Estudio de Impacto Ambiental

Estudio, diseño, Desarrollo de Planos,
Construcción, Equipamiento y Financiamiento del
Complejo Deportivo de Penonomé Ubicado en la
Provincia de Coclé, Distrito de Penonomé, Sector
Miraflores

Por medio de la presente, damos respuesta a lo solicitado en la información aclaratoria emitida mediante la nota DEIA-DEEIA-AC-0188-0809-2023, relacionada el Estudio de Impacto Ambiental categoría II, del proyecto denominado **ESTUDIO, DISEÑO, DESARROLLO DE PLANOS, CONSTRUCCIÓN, EQUIPAMIENTO Y FINANCIAMIENTO DEL COMPLEJO DEPORTIVO DE PENONOMÉ UBICADO EN LA PROVINCIA DE COCLÉ, DISTRITO DE PENONOMÉ, CORREGIMIENTO DE PENONOMÉ CABECERA, SECTOR MIRAFLORES, FASE I**, a desarrollarse en el corregimiento de Penonomé cabecera, distrito de Penonomé, provincia de Coclé, por la cual indicamos la información detallada a continuación:

Figura #2. Vista del alineamiento del medio de respaldo de descarga, donde se visualiza el área de influencia del proyecto y ubicación del alineamiento (zona con herbáceas).

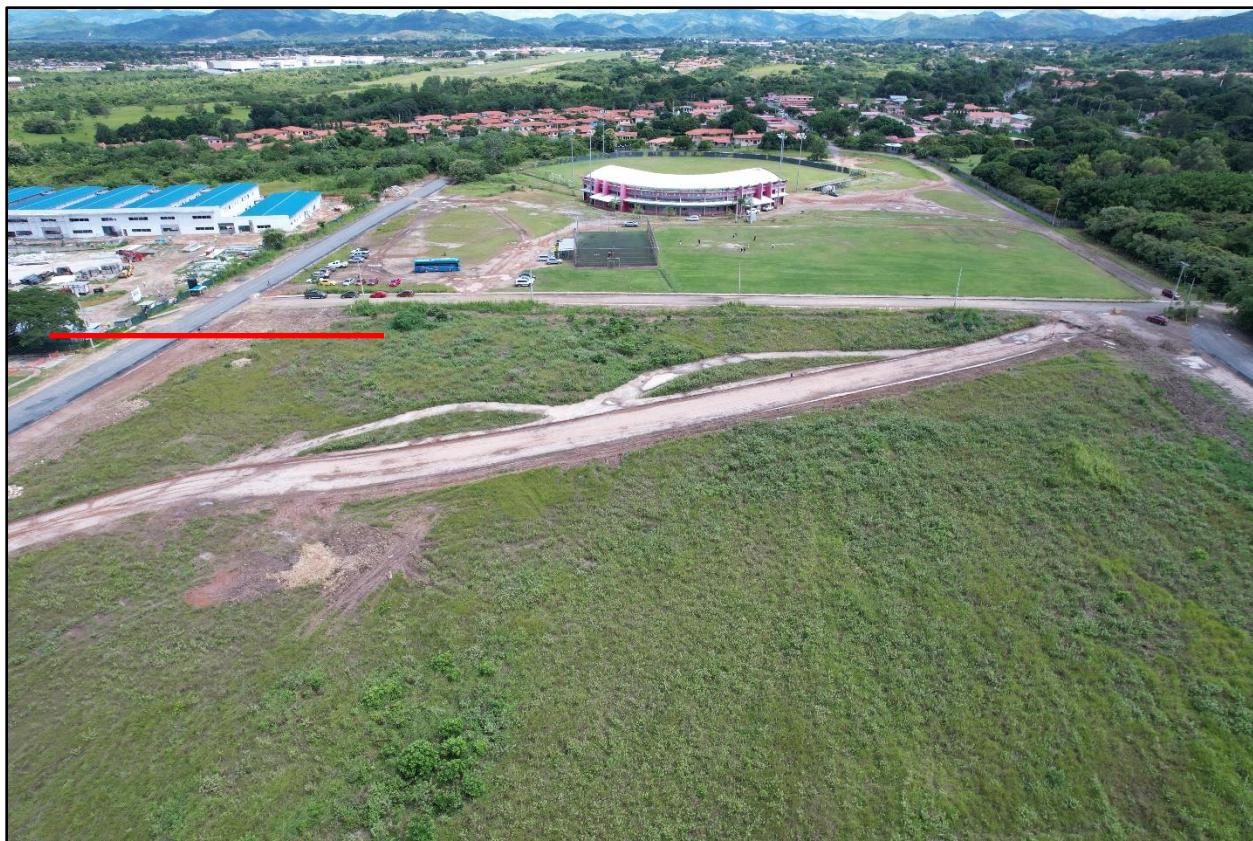
- a. Presentar la longitud y coordenadas UTM con su respectivo DATUM del alineamiento de la infraestructura necesaria para transportar las aguas residuales desde el área de la PTAR al punto de descarga y las aguas pluviales.**

1. Presentar línea base de la zona donde pasará la infraestructura necesaria para transportar las aguas residuales desde el área de la PTAR al punto de descarga, impactos y medidas de mitigación a implementar.

Como ha sido señalado previamente, el sistema de descarga a utilizar será mediante túneles de infiltración, los cuales se ubican dentro de la superficie del proyecto, cuya línea base, impactos y medidas de mitigación, han sido descritos en el EslA.

En cuanto el medio de respaldo del sistema de descarga, el proyecto contempla conducir el efluente tratado a la quebrada sin nombre localizada en los terrenos del Ministerio Público. Esta conducción se dará solamente en casos excepcionales en caso de necesitarse algún mantenimiento en el sistema principal. Este alineamiento de respaldo, posee un tramo de aproximadamente 95m, pasa sobre la servidumbre vial, de las vías internas existentes, cabe mencionar que esta zona no mantiene vegetación arbórea, dado que está conformada en su totalidad por herbáceas.

En cuanto a los posibles impactos y medidas de mitigación producidos por el soterramiento de la tubería del sistema de descarga de respaldo, se indica que el impacto es reducido dado que la excavación es menor. Conjuntamente, no se intervendrá vegetación arbórea, el recorrido del alineamiento se dará sobre herbáceas, por lo que, los impactos y medidas de mitigación a producirse por estas actividades no difieren a los ya identificados en el EslA.

Respecto a las posibles descargas de agua residual sobre la quebrada sin nombre, indicamos que el efluente tratado suplirá los parámetros definidos por la normativa aplicable, conjuntamente las descargas de sus aguas en dicha fuente no son continuas dado a que se efectuará en situaciones puntuales y sobre cortos periodos. Por lo que, no se prevé que varíen de manera significativa la calidad de agua del cuerpo receptor.

Área a Utilizar

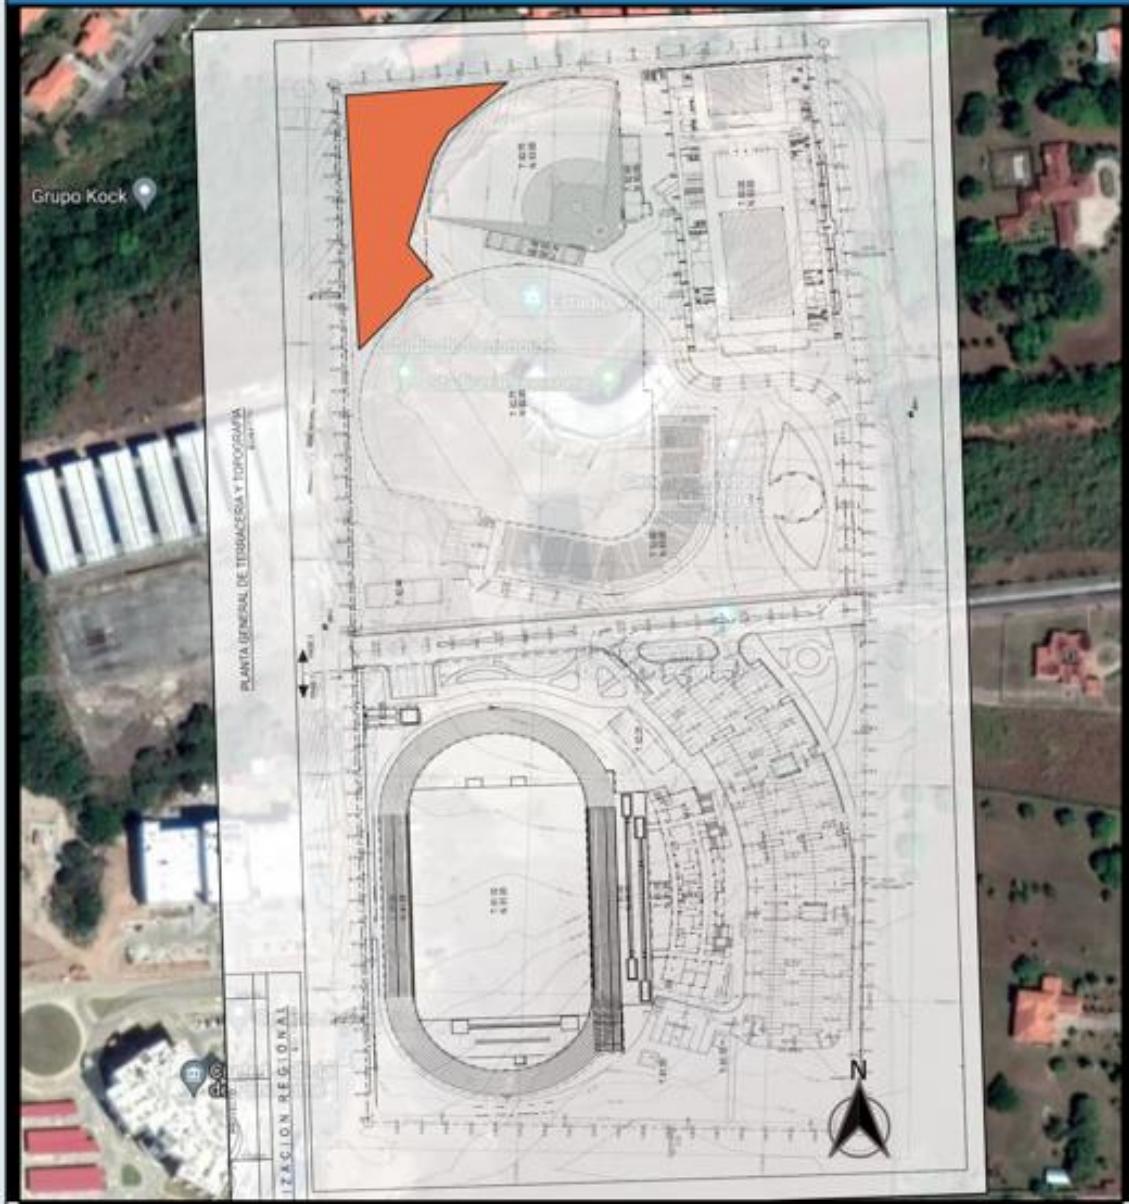
- a. Indicar donde dispondrán del material final si se aclaró que la fase II no forma parte de este proyecto y el polígono presentado se ubica en la fase II.

El proyecto que involucra el presente estudio de impacto ambiental sólo contempla las obras concernientes a la construcción de las infraestructuras y edificaciones correspondientes a la primera fase del proyecto, cuyo alcance de obras han sido aclarados en preguntas previas. Sin embargo, el desarrollo de la primera fase genera un material residual de movimiento de tierra, lo que hace necesario que dicho material de disponga en otro sitio. Con el objetivo de disminuir la movilización de camiones, el promotor considera disponer el volumen excedente de las actividades de movimiento de tierra en un polígono ubicado en los predios de propiedad del promotor, lugar donde se llevará a cabo la fase II del proyecto, colindante con el polígono de la fase I.

Se utilizará una superficie aproximada de 4,000 m² ubicada dentro del polígono de la fase II como sitio de disposición del material excedente de las actividades

de limpieza preliminar (biodegradable) y actividades de movimiento de tierra con un excedente de corte aproximadamente 640 m³. El nivel de espesor debido al proceso de relleno y compactación no excederá más de 15 cm de espesor. Dicho material corresponde a material ubicado en los niveles superiores del suelo, siendo estos suelos comprendidos por limos inorgánicos y arenas muy finas, polvo de roca, arenas finas limosas o arcillosas o limos arcillosos con poca plasticidad, según se indica en los análisis de suelo realizados en el área del proyecto. En la sección de anexos se incluyen la planta general del movimiento de tierra, y el estudio de suelos correspondientes al área de estudio.

A continuación, se muestra imagen ilustrando el sitio establecido para la recepción del material y sus respectivas coordenadas.
